SECRETARÍA DE
MOVILIDAD

SEMA
202532210055221

REF: Respuesta SDQS-3927762025 - Sincronización Av. Guayacanes x Cl 9

Figura 1. Esquema de la intersección Semaforizada AK 89 por CL 10.

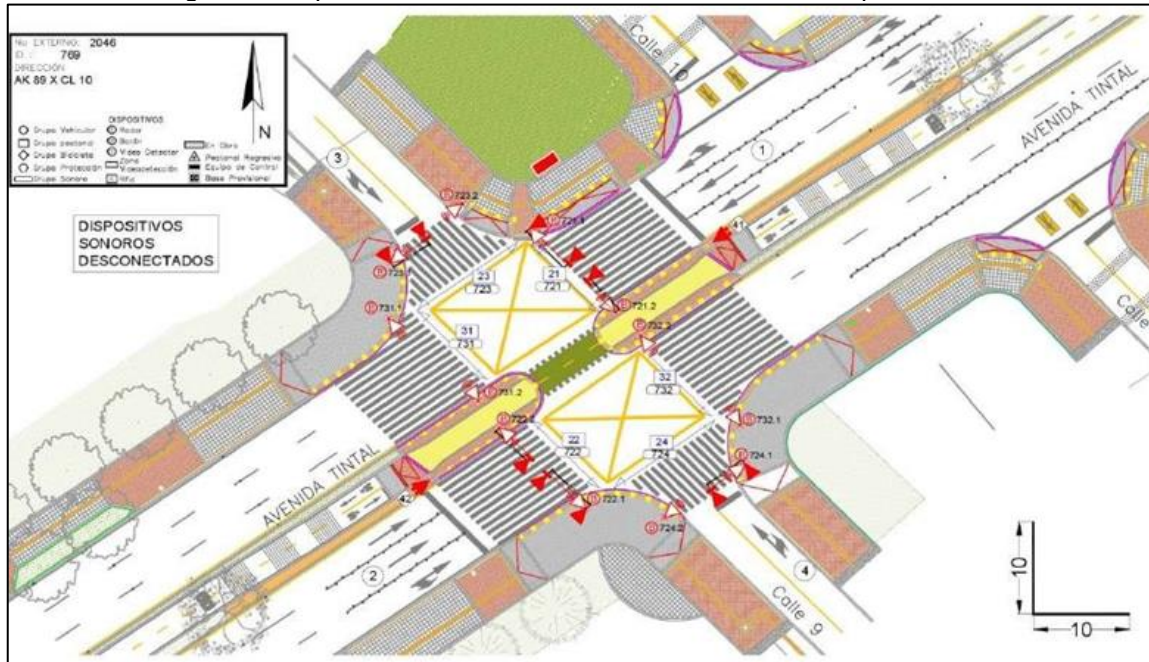
Una de las intersecciones semaforizadas a la que se hace referencia es la Av. Tintal (AK 89) por Calle 10 (no Calle 9), la cual tiene como fin el regular los movimientos vehiculares y garantizar el paso seguro a peatonales y ciclistas usuarios de la intersección. En la intersección operan cuatro (4) grupos vehiculares, seis (6) grupos peatonales, dos (2) grupos de ciclistas y seis (6) grupos sonoros por demanda, como se indican en la Figura 1 y Tabla 1.

Con base en lo anterior se evidencia que, bajo las condiciones operacionales del tránsito en la actualidad, la intersección opera en condiciones adecuadas de movilidad, con un nivel de servicio B correspondiente a condiciones aceptables de movilidad, y un tiempo total de espera promedio por vehículo para la intersección de 27 segundos en promedio por vehículo para el período pico A.M., donde los grupos más afectados son el 2 y 4 con 27 y 52 segundos respectivamente.

Figura 2. Esquema de la intersección Semaforizada AK 89 por CL 6D

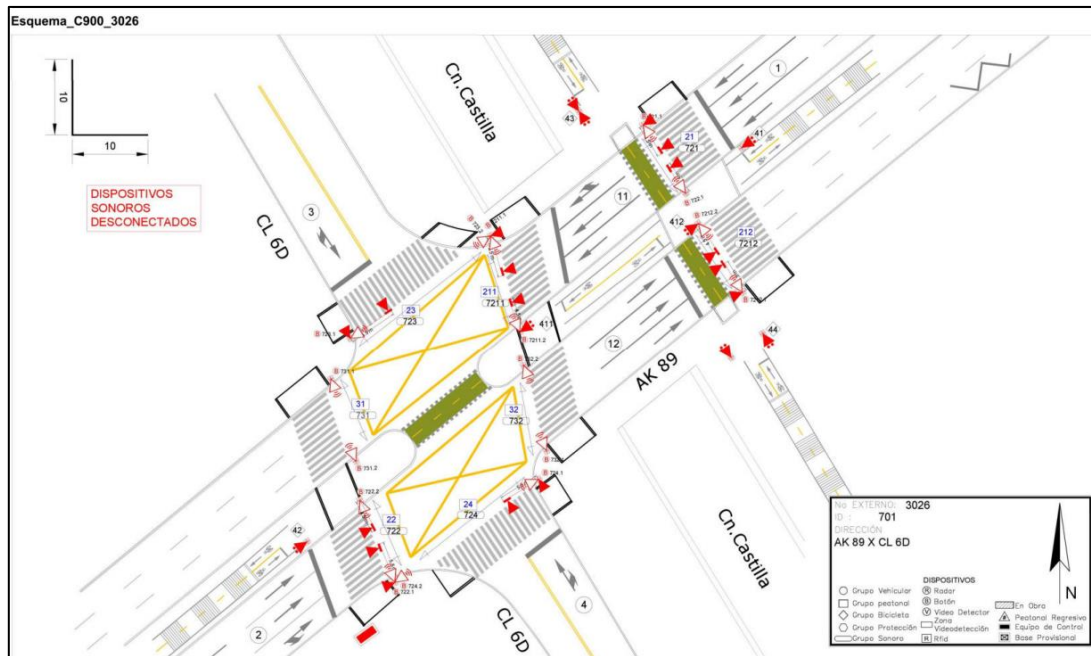
Para el caso de la segunda intersección semaforizada de Av. Tintal (AK 89) por Calle 6D, la cual tiene como fin el regular los movimientos vehiculares y garantizar el paso seguro a peatonales y ciclistas usuarios de la intersección. En la intersección operan cuatro (4) grupos vehiculares, seis (6) grupos peatonales, dos (2) grupos de ciclistas, y proyectados seis (6) grupos sonoros por demanda, como se indican en la Figura 2 y Tabla 2.

Con base en lo anterior se evidencia que, bajo las condiciones operacionales del tránsito en la actualidad, la intersección opera con un nivel de servicio C correspondiente a condiciones aceptables de movilidad, y un tiempo total de espera promedio por vehículo para la intersección de 38 segundos en promedio por vehículo para el período pico A.M., donde los grupos más afectados son el 2 y 3.

Que con la habilitación de los movimientos izquierdos y la solicitud por demanda para paso seguro mediante dispositivos sonoros de personas con capacidad reducida en las dos intersecciones de la Avenida Guayacanes por Calle 6D y Calle 10, se incrementaría a cuatro (4) fases la operación de la intersección, generándose más tiempos de espera (mayor a 350 segundos en promedio por vehículo) y pasando a condiciones muy forzadas de movilidad (Nivel F); además de la interrupción de continuidad del pelotón por el corredor de la Avenida Guayacanes considerado como un corredor de movilidad por la prioridad que se debe dar al transporte público.

En todo caso es de resaltar que el contratista del Instituto de Desarrollo Urbano (IDU), aún tiene a cargo las intersecciones y están pendientes de entrega de manera definitiva a la Secretaría Distrital de Movilidad. Una vez se surta este proceso se procederá a evaluar la

viabilidad de habilitar en una de las dos intersecciones el movimiento de giro izquierdo en los dos accesos oriental y occidental, advirtiendo en cada caso, y en concordancia con lo expuesto en su petición, que se va a analizar la propuesta privilegiando la seguridad de todos los actores viales, aunque esto ocasione un poco más de demoras en la intersección por la nueva señalización luminosa.
